**INFORME DE VISITA DE CONTROL
N° 011-2024-OCI/5348-SVC**

**EJECUCIÓN DE LA OBRA: “MEJORAMIENTO Y
AMPLIACIÓN DE LA TRANSITABILIDAD VEHICULAR
PEATONAL EN EL CENTRO POBLADO DE SAN AGUSTÍN
DE HUAYCHAO DEL DISTRITO DE HUAYLLAY - PROVINCIA
DE PASCO - DEPARTAMENTO DE PASCO” - I ETAPA, CON
CUI N° 2484708**

**PERÍODO DE EVALUACIÓN:
DEL 28 DE FEBRERO DE 2024 AL 5 DE MARZO DE 2024**

PASCO, 12 DE MARZO DE 2024

Imagen n.º 60
DV-01 Detalle de vereda peatonal – detalle de junta de dilatación de veredas.

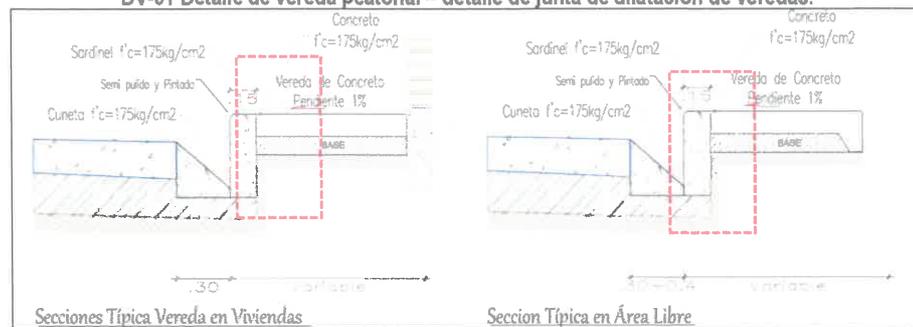
Así también, en el plano DV-01 Detalle de vereda peatonal se puede observar que el ancho del sardinel es de 15 cm, tal como se muestra a continuación:

Ahora bien, durante la inspección física de obra, se advirtió que los sardineles no cuentan con el sellado de juntas o cuentan con sellado deficientes de juntas y que los sardineles no se encuentran pintado o se encuentran pintados de manera deficiente, incumpliendo no solo con lo indicado en los planos del expediente técnico sino también con lo señalado en las especificaciones técnicas de la partida, la cual, especifica lo siguiente:

Imagen n.º 64
Partidas deficientemente ejecutadas

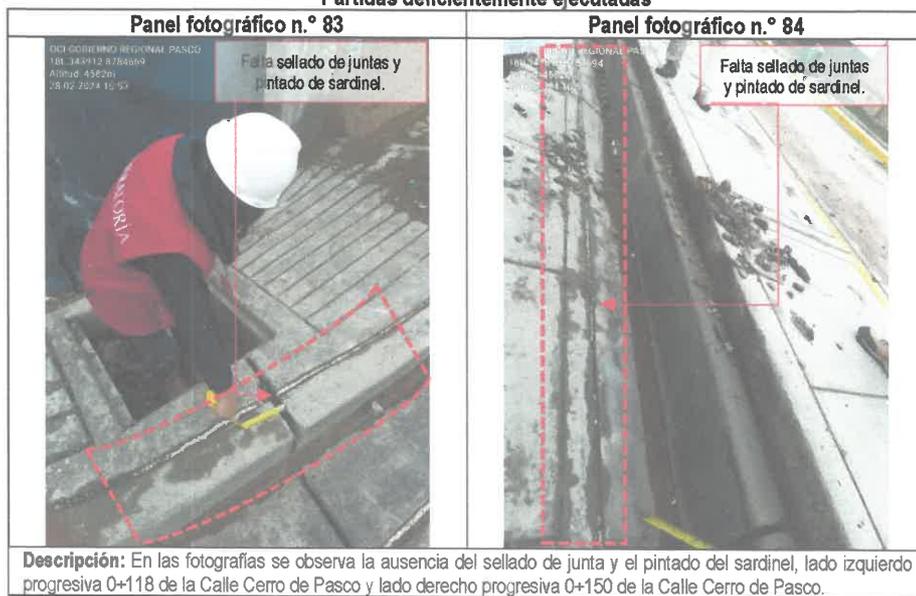
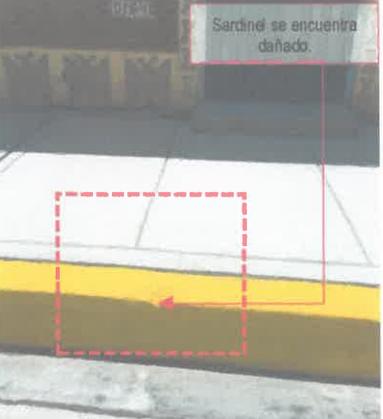
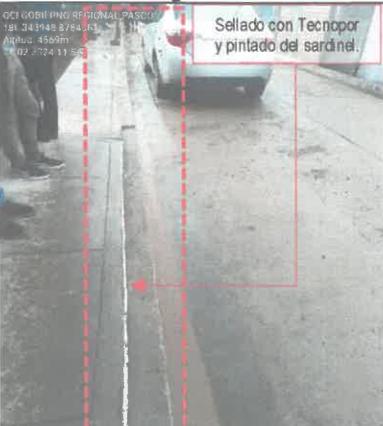
<p>Panel fotográfico n.º 97</p>  <p>Resane de daños en sardinel.</p>	<p>Panel fotográfico n.º 98</p>  <p>Sardinel se encuentra dañado.</p>
<p>Descripción: En la fotografía se observa daños en sardinel que fueron resanados, ubicado en la progresiva 0+080 de la Calle S/N 7.</p>	<p>Descripción: En la fotografía se observa que el sardinel se encuentra dañado ubicado en la progresiva 0+040 de la Calle S/N 7</p>
<p>Panel fotográfico n.º 99</p>  <p>Resane de daños en sardinel.</p>	<p>Panel fotográfico n.º 100</p>  <p>Resane de daños en sardinel.</p>
<p>Descripción: En la fotografía se observa daños en sardinel que fueron resanados, ubicado en la progresiva 0+002 de la Calle San Pedro.</p>	<p>Descripción: En la fotografía se observa daños en sardinel que fueron resanados, ubicado en la progresiva 0+060 de la Calle San Pedro.</p>
<p>Panel fotográfico n.º 101</p>  <p>Falta sellado de juntas de sardinel.</p>	<p>Panel fotográfico n.º 102</p>  <p>Sellado con Tecnopor y pintado del sardinel.</p>

Imagen n.º 67
Partidas deficientemente ejecutadas

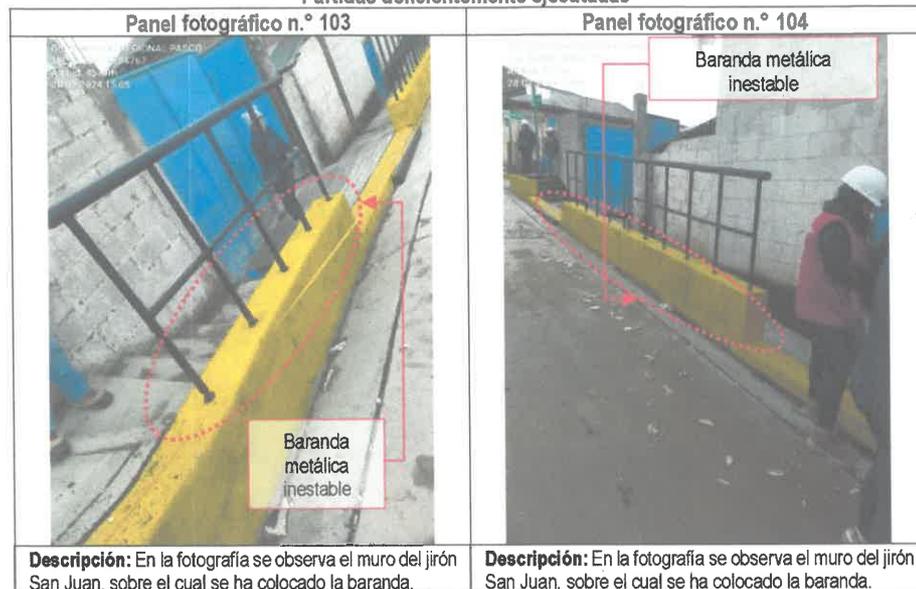
A continuación, se muestra las barandas que presentaban inestabilidad:

Descripción: En la fotografía se observa el muro del jirón San Juan, sobre el cual se ha colocado la baranda.

Imagen n.º 68
Plano ED-01 Detalle de estructura de drenaje.

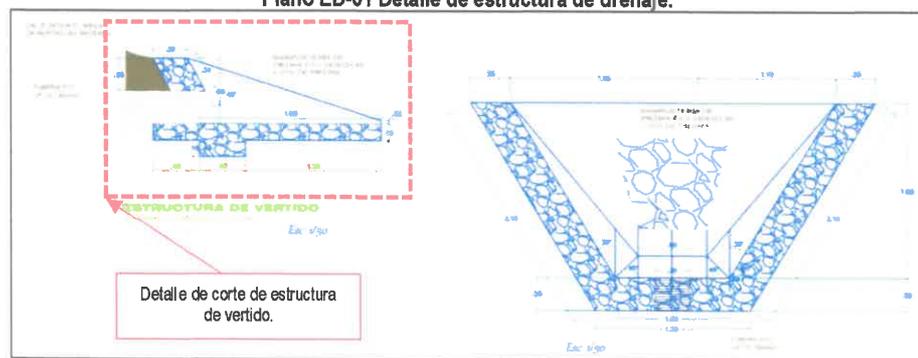
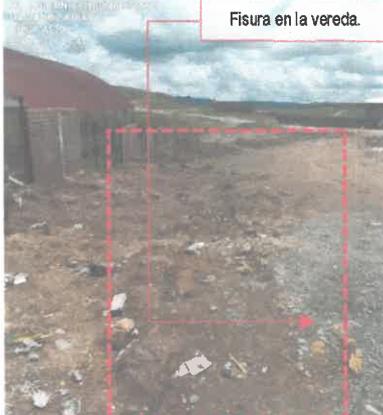
Con respecto a la estructura de vertido de sistema de drenaje, se ha observado que no se encuentra ejecutado tal como se indicaba en el plano de detalle de drenaje, la cual se muestra a continuación:

<p>Panel fotográfico n.º 105</p> <p>Las aletas se encuentran invertidas.</p> 	<p>Panel fotográfico n.º 106</p> <p>Las aletas se encuentran invertidas.</p> 
<p>Descripción: En las fotografías se observa que las aletas de la estructura de vertido se encuentran invertidas la cual no cumple con el diseño que se contempla en el plano.</p>	
<p>Panel fotográfico n.º 107</p> <p>Base del emboquillado se encuentra socavada.</p> 	<p>Panel fotográfico n.º 108</p> <p>Base del emboquillado se encuentra socavada.</p> 
<p>Descripción: En la fotografía se observa la base del emboquillado se encuentra socavada producto de la falta de secado del concreto de mampostería antes de su funcionamiento.</p>	
<p>Panel fotográfico n.º 109</p> <p>Relleño y nivelado han sido de manera deficiente</p> 	<p>Panel fotográfico n.º 110</p> <p>Fisura en la vereda.</p> 
<p>Descripción: En la fotografía se observa que los trabajos de relleno, compactado con material propio y nivelado han sido de manera deficiente, el material se encuentra suelto.</p>

Referente a lo desarrollado en los párrafos anteriores y las imágenes mostradas se advierte que la ejecución de la de la estructura de vertido sistema de drenaje, no cumple con lo especificado en los planos y especificaciones técnicas del expediente técnico, advirtiéndose que habría existido un deficiente control en el proceso constructivo.

Imagen n.º 83
Plano PS-01 PLANTA – SEÑALIZACIÓN ZONA 1 y DS-02 DETALLE – SEÑALIZACIÓN 02

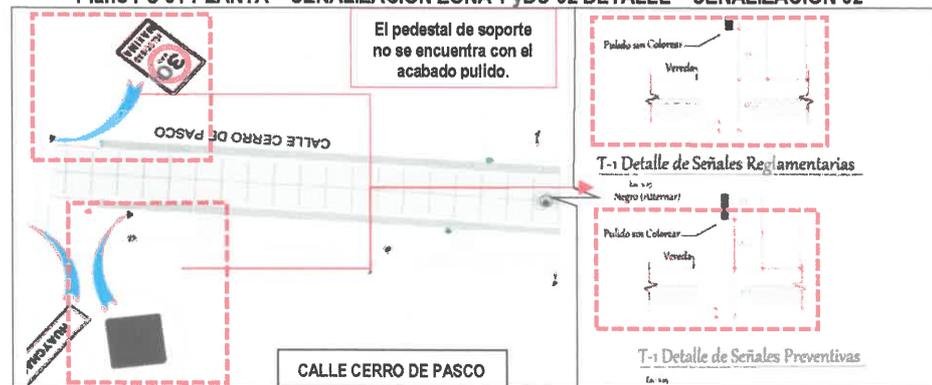
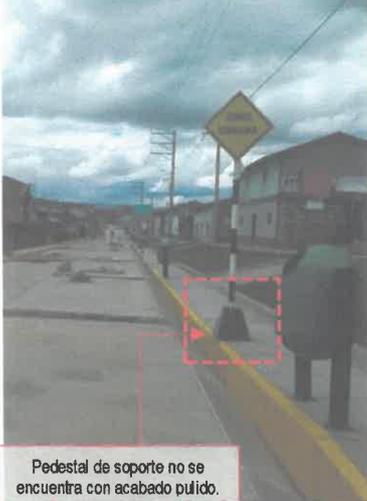
En la imagen anterior, se observa 2 señalizaciones preventivas enmarcadas, los cuales presentan pedestal de soporte recién encofrado y con concreto fresco.

no cuentan con el pedestal de soporte y en otros casos el pedestal de soporte se encuentra encofrado y recién vaciado. Así mismo, todas las señales informativas de calle no cuentan con el marco (ángulo de 1" según plano de detalle de señalización o platina 1 1/2" x 3/16" según análisis de costos unitarios) en la placa informativa, como se muestra en la siguiente imagen:

Imagen n.º 96
Partidas deficientemente ejecutadas

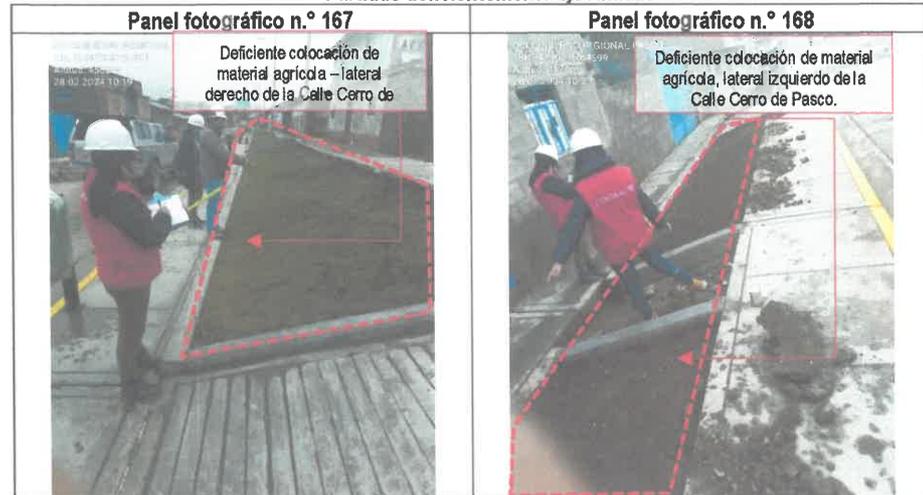
Descripción: En las fotografías se observa la Calle Cerro de Pasco, donde realizaron los trabajos de colocación de material agrícola y plantación de las plantas ornamentales de forma deficiente.

Las fotografías presentadas, ratifican lo advertido, toda vez que no se realizó una adecuada colocación de material agrícola y plantación de las plantas ornamentales situación que la supervisión no verificó en el proceso constructivo, conllevando a que los trabajos se encuentran deficientemente ejecutados.
